多窓集合表示灯AP30F・AP40FシリーズLEDユニット青色・変更比較表

■ 変更内容

照光サイズ	AP30Fシリーズ		AP40Fシリーズ	
	変更前	変更後	変更前	変更後
正角 (長角)				
ハーフサイズ

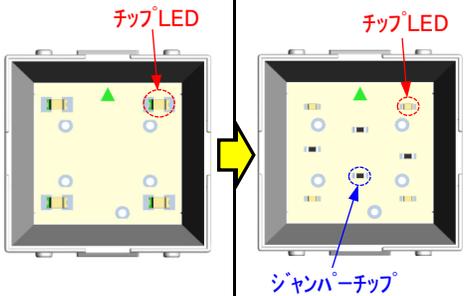
- チップLEDのサイズが変更になります。 3.0mm×1.5mm (3015サイズ) → 1.6mm×0.8mm (1608サイズ)
- チップLEDサイズ変更に伴い実装基板が変更となり、ジャンパーチップの追加及びサイズ変更があります。

***LEDの実装数やLED回路、消費電流等の性能、仕様変更はございません。**
